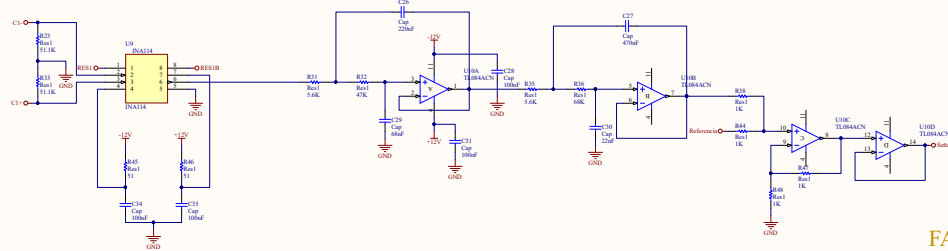
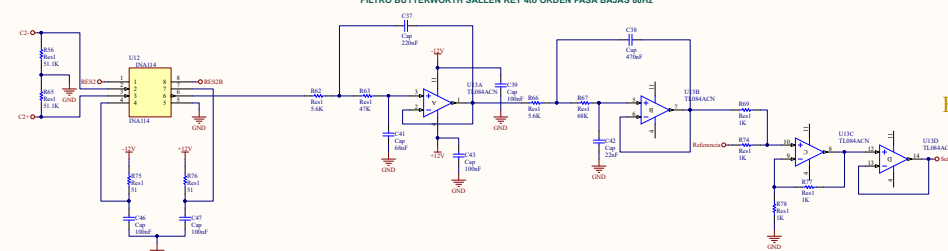
## CAMBIAR FOOTPRINT CAPACITORES

FALTA TRANSISTOR PARA PPS

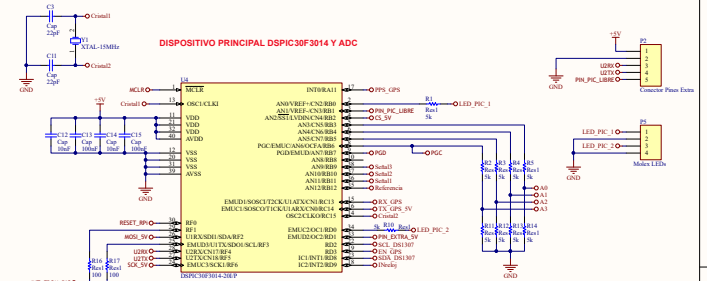
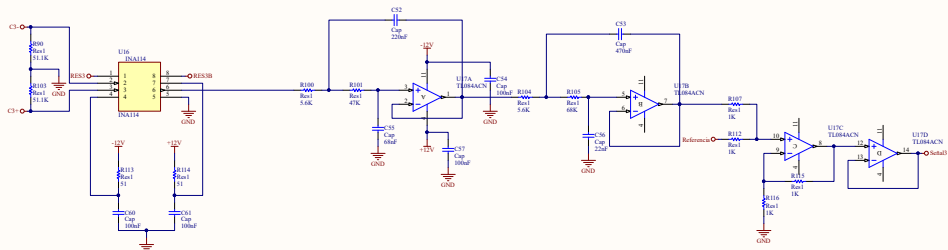
## FALTA RESISTENCIA PULL-UP EN INReloj

## ALIMENTACION RPI

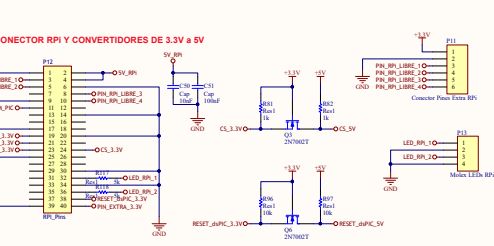
MEJOR EL MOSFET BSS138  
ANALIZAR QUITAR LA RES QUE VA 3.3V
